PROPUESTA DE DICTAMEN TÉCNICO

CN VANDELLÓS II. INFORME SOBRE LA SOLICITUD DE APRECIACIÓN FAVORABLE DE LAS ACCIONES MANUALES DEL OPERADOR (OMA) DERIVADAS DEL ANÁLISIS DE ESPURIOS MÚLTIPLES (MSO) EN CASO DE INCENDIO EN LA SALA DE CONTROL

Solicitud de apreciación favorable de las acciones manuales del operador (OMA) derivadas del análisis de espurios múltiples (MSO) en caso de incendio en la sala de control (SC), en el contexto del cumplimiento de la Instrucción del CSN IS-30, *sobre requisitos del programa de protección contra incendios de centrales nucleares*.

- figura 1. OMA-13. Esquema simplificado. Alineamiento normal a potencia -

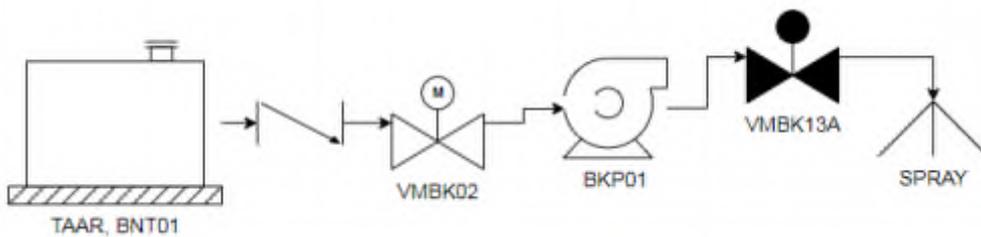
La información general sobre esta OMA se proporciona en la tabla 1 y en la figura 1.

- La conclusión de la evaluación de la OMA como medio para resolver la desviación del AdPS identificada es que se considera que la OMA es efectiva, porque evita el drenaje del tanque de almacenamiento de agua de recarga y es compatible con el cumplimiento de las funciones de parada segura

- Factor 1: aunque el titular no define tiempo disponible para esta OMA por su carácter preventivo, podría considerarse como tal el tiempo que determina la condición irrecuperable tras suceder el MSO en caso de que éste se produjera antes de completar la OMA (en el caso más desfavorable, 66 minutos). Dado que el tiempo de ejecución de la OMA estimado por el titular es inferior a 14 minutos, se considera viable la ejecución de la OMA
- Factor 2: teniendo en cuenta el elevado margen entre tiempos de diagnóstico y ejecución e incertidumbres asociadas, frente a lo que podría considerarse como tiempo disponible, se considera fiable la OMA

- Factor 10: se considera que el personal encargado de la ejecución de la OMA es adecuado, si bien es conveniente garantizar que la cualificación de los auxiliares mecánicos les permite realizar adecuadamente la identificación y las actuaciones en armarios eléctricos; el titular ha informado sobre las acciones previstas para garantizarlo; OFHF verificará este aspecto en próximas inspecciones de formación del plan básico de inspección (PBI)

➔ Por todo lo expuesto, se considera aceptable apreciar favorablemente la OMA.

- figura 2. OMA-14. Esquema simplificado. Alineamiento normal a potencia -

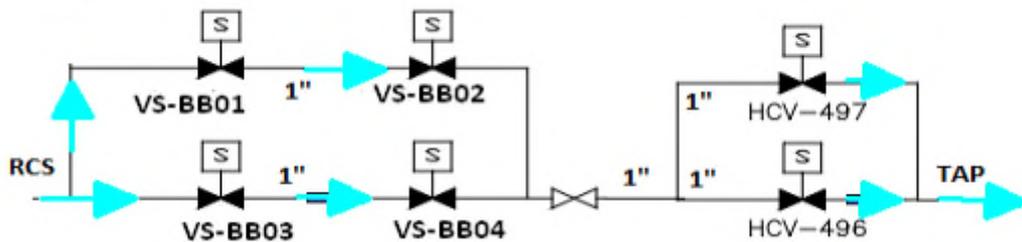
La información general sobre esta OMA se proporciona en la tabla 1 y en la figura 2.

- La conclusión de la evaluación de la OMA como medio para resolver la desviación del AdPS identificada es que se considera que la OMA es efectiva, porque evita el MSO nº 16 y no compromete las funciones de parada segura ni interactúa negativamente con la mitigación de otros MSO

- Factor 1: aunque el titular no define tiempo disponible para esta OMA por su carácter preventivo, podría considerarse como tal el tiempo que determina la condición irrecuperable tras suceder el MSO en caso de que éste se produjera

antes de completar la OMA (en el caso más desfavorable, 66 minutos). Dado que el tiempo de ejecución de la OMA estimado por el titular es inferior a 10 minutos, se considera viable la ejecución de la OMA

- Factor 2: teniendo en cuenta el elevado margen entre tiempos de diagnóstico y ejecución e incertidumbres asociadas, frente a lo que podría considerarse como tiempo disponible, se considera fiable la OMA

➔ Por todo lo expuesto, se considera aceptable apreciar favorablemente la OMA.

- figura 3. OMA-15. Esquema simplificado. Alineamiento normal a potencia -

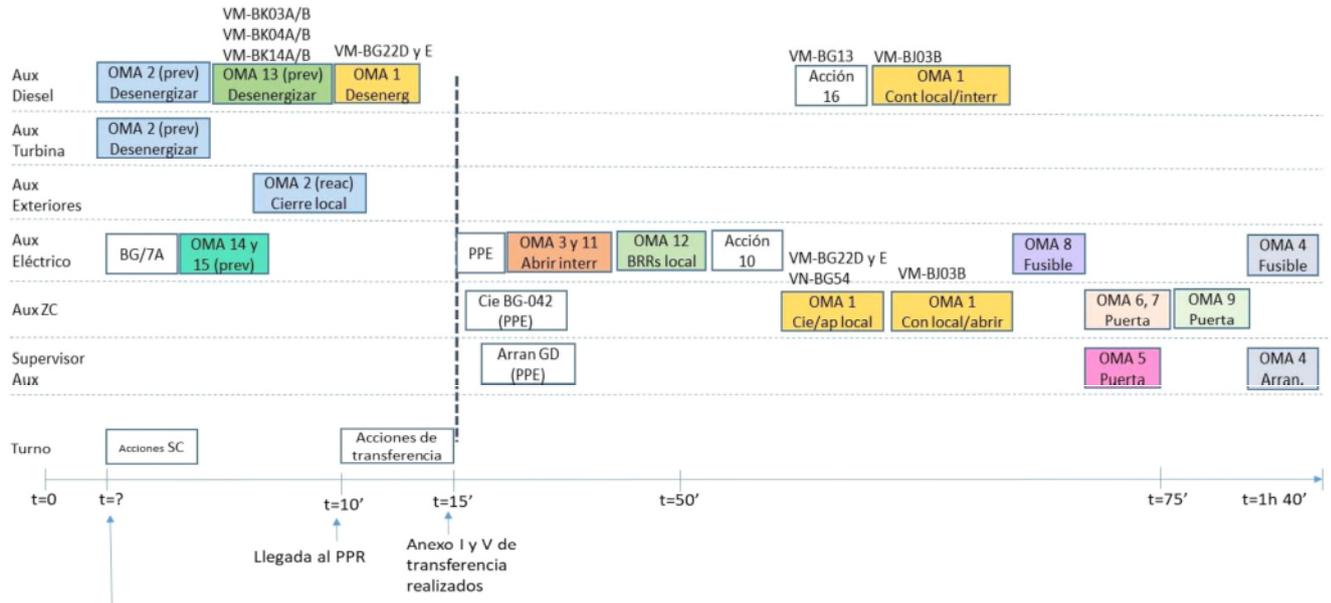
La información general sobre esta OMA se proporciona en la tabla 1 y en la figura 3.

- La conclusión de la evaluación de la OMA como medio para resolver la desviación del AdPS identificada es que se considera que la OMA es efectiva, porque resuelve la desviación y es compatible con el cumplimiento de las funciones de parada segura y con la respuesta a los MSO considerados en el AdPS

- Factor 1: aunque el titular no define tiempo disponible para esta OMA por su carácter preventivo, podría considerarse como tal el tiempo que determina la condición irrecuperable tras suceder el MSO en caso de que éste se produjera antes de completar la OMA (en el caso más desfavorable, 46 minutos). Dado que el tiempo de ejecución de la OMA estimado por el titular es 10 minutos, se considera viable la ejecución de la OMA

- Factor 9: en cuanto a procedimientos, se considera que el procedimiento asociado a la ejecución de la OMA (POF-115) es aceptable, una vez corregida la errata detectada por OFHF en cuanto a la ubicación de uno de los interruptores involucrados en la OMA; en cuanto a entrenamiento, se considera que la formación y entrenamiento relativo a la OMA es adecuado, una vez finalice la formación sobre el POF-115 programada para el primer semestre de 2021

➔ Por todo lo expuesto, se considera aceptable apreciar favorablemente la OMA.

- figura 5. Acción-16. Esquema simplificado. Alineamiento normal a potencia –

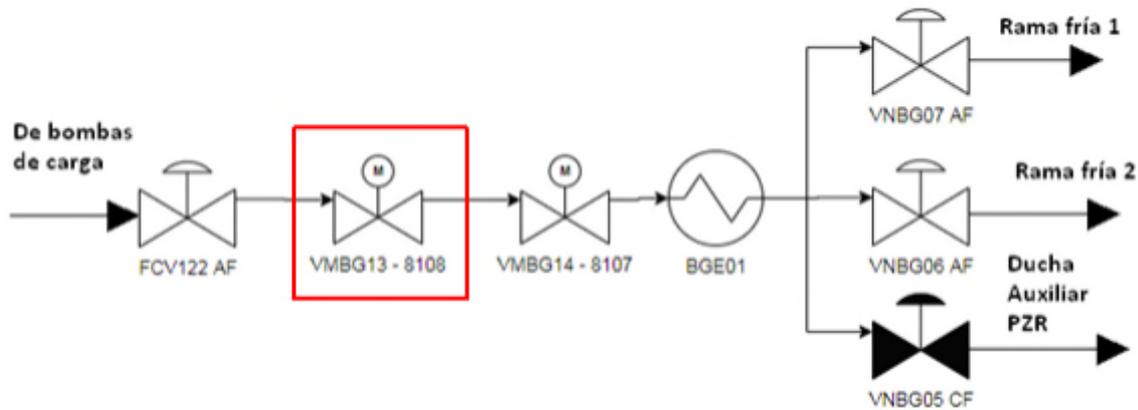
Cabe destacar que INSI ha incluido en el alcance de su evaluación la Acción-16, *Evitar despresurización del RCS por ducha auxiliar del presionador*, inicialmente planteada por el titular como una OMA. La figura 5 muestra un esquema simplificado de la Acción-16 en el alineamiento normal a plena potencia; la válvula sobre la que se produce la acción es la del recuadro. INSI aclara que, dado que las áreas AAPS y OFHF están de acuerdo con el planteamiento del titular de no considerar la Acción-16 como OMA, su evaluación se ha limitado a verificar la interfaz de dicha acción con OMA ya apreciadas favorablemente, que pudiera tener impacto en la efectividad, implantación o tiempo disponible para dichas OMA. La conclusión de esta evaluación es que se considera aceptable la implantación de la Acción-16 en el procedimiento POF-115, en cuanto a su impacto sobre el resto de las OMA licenciadas.

Al igual que INSI, OFHF ha realizado una revisión de la Acción-16, *Evitar despresurización del RCS por ducha auxiliar del presionador*, inicialmente planteada por el titular como una OMA (ver figura 5). Como resultado de esta revisión, OFHF informa que:

- el titular incluirá en la próxima edición del POF-115 la información sobre la ubicación de un CCM, para resolver una carencia detectada por OFHF
- el titular ha realizado un análisis de viabilidad y fiabilidad de esta Acción como los realizados para las OMA

Adicionalmente, se considera aceptable que la nueva Acción-16 no reciba tratamiento como OMA y que, por tanto, no requiera apreciación favorable del CSN. Por otra parte, se considera que las interacciones de esta Acción-16 con las OMA ya licenciadas ante incendio generalizado en la SC son de nulo o escaso impacto, por lo que no comprometen la validez de dichas OMA.
